## 小学校通学路点検結果記録表

# 田野小学校通学路地図・今回点検箇所

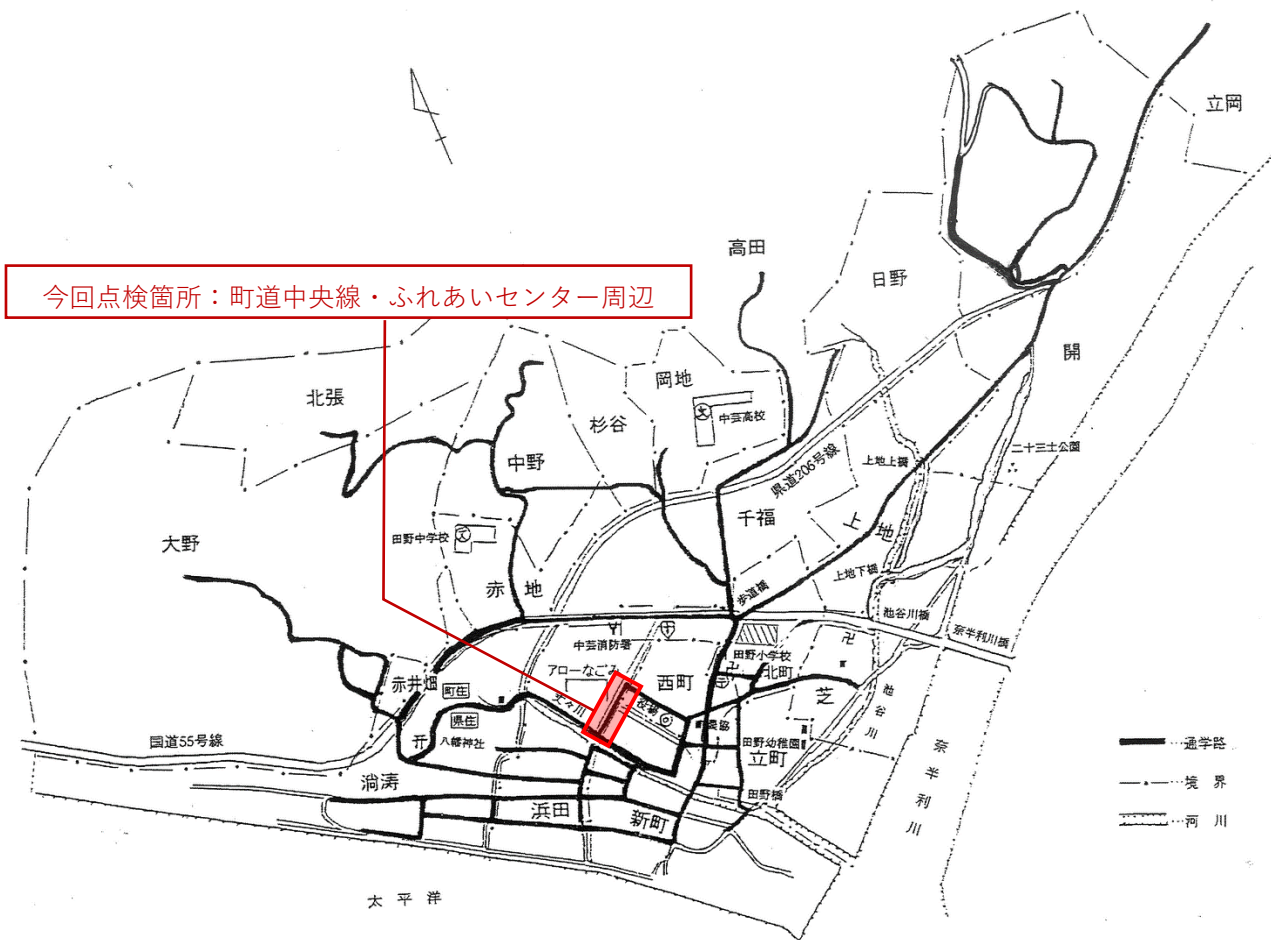
No	場所	危険箇所の概要	対策の必要性と具体的な対策案		
1	町道中央線及び田野町ふれあいセンター周辺	<p>町の中心部を走る道路で、交通量が多い。道幅が広く、直線的な道路なのでスピードを出しがち。</p> <p>車道と歩道は色分けされているが、段差や仕切りはないため、車両運転手は歩道という意識が希薄となっている。</p>	<p>不用 <span style="border: 1px solid black; border-radius: 50%; padding: 2px;">必要</span></p>	移動経路の変更等による対策	
				道路管理者による対策	ロータリー周辺や歩道の付替えを含めた改良工事（歩車分離）を検討する。
				警察による対策	町道中央線のスピード超過や横断歩行者への配慮（一時停止）等について取り締まりを強化し、ドライバーへの啓発を図る。
				その他	町広報誌やホームページ等で点検状況を報告するとともに、通学路の安全についての啓発を行う。
